## Windpark Beuningen

Voorlopig toetsingsadvies over het milieueffectrapport

25 mei 2021 / projectnummer: 3543

Figuur 2: Lijnopstelling alternatief 1 (bron: MER, p. 82)

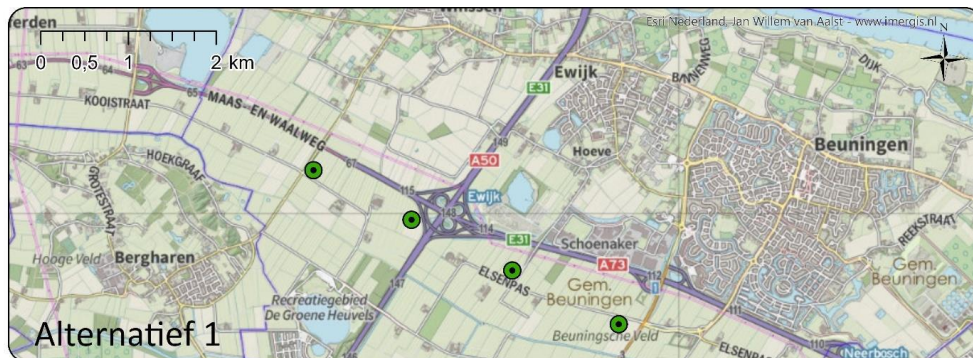
Het VKA scoort in het MER op het aspect landschap hetzelfde als alternatief 1. De Commissie is echter van oordeel dat de gekozen opstelling van het VKA (zie figuur 1 hiervoor) op het gebied van landschappelijke inpassing afwijkt van alternatief 1 (zie figuur 2 hierna).<sup>10</sup> De

windturbines binnen alternatief 1 vormen een continue lijn. De windturbines in het VKA staan op ongelijke afstand van elkaar. In visueel opzicht ontstaan er zo twee te onderscheiden delen, ten opzichte van een samenhangende opstelling in alternatief 1.

Het MER beschouwt dit verschil in opstelling tussen het VKA en alternatief 1 zelf ook als een relevant verschil<sup>11</sup>, maar beoordeelt het VKA landschappelijk hetzelfde als alternatief 1. Dat geldt zowel voor de scores op de verschillende criteria, die samen de landschappelijke beoordeling vormen<sup>12</sup>, als voor het eindoordeel op het aspect landschap.<sup>13</sup> Het MER geeft hier geen verklaring voor.

Desondanks is de Commissie van oordeel dat dit geen essentiële tekortkoming is. Het MER is in de toelichting en visualisaties namelijk transparant over de verschillen tussen het VKA en de alternatieven, en over de landschappelijke impact van het VKA zelf. Bovendien zijn veel visualisaties beschikbaar over de landschappelijke impact van het VKA. Deze zijn in het MER opgenomen en ook beschikbaar in het online bezoekerscentrum.<sup>14</sup> Deze visualisaties zijn van hoge kwaliteit en vanuit verschillende standpunten opgesteld. In de visualisaties is de windturbine toegepast met de maximale rotordiameter en de minimale ashoogte. Dat is de meest afwijkende windturbine, waarvan de landschappelijke impact het grootst zou zijn. De maximale landschappelijke impact van het VKA is daardoor in beeld.

De Commissie wil nog een aanbeveling geven, voor het geval op termijn plannen worden ontwikkeld om meer windturbines aan Windpark Beuningen toe te voegen. Als die situatie zich voordoet, beveelt zij aan om van de opstelling in het huidige VKA alsnog een doorlopende lijn te maken. Ten oosten van de twee westelijke windturbines lijkt daar voldoende ruimte voor beschikbaar.
